ふそう スーパーグレートその他の装置（サンバイザー）のリコールについて

リコール届出番号	5706	リコール開始日	令和7年8月27日
基準不適合状態にあると認める構造、装置又は性能の状況及びその原因	サンバイザーに使用されている不織布PVC(ポリ塩化ビニル)表皮において、表皮への難燃性の付与がされていないため、燃焼試験時に基準に定められているよりも速い速度で延焼し、保安基準に適合していない。		
改善措置の内容	全車両、全てのサンバイザーを対策部品に交換する。

## 改善箇所説明図

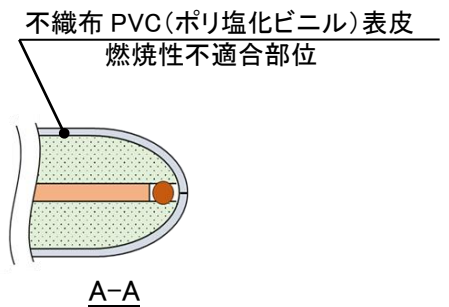
### 基準不適合発生箇所

サンバイザーに使用されている不織布 PVC(ポリ塩化ビニル)表皮において、表皮への難燃性の付与がされていないため、燃焼試験時に基準に定められているよりも速い速度で延焼し、保安基準に適合していない。

#### 改善措置の内容

全車両、全てのサンバイザーを対策部品に交換する。

識別：作業終了後、ステアリングコラム裏のブラケット側面に青色で直径 5mm のマークを塗布する。
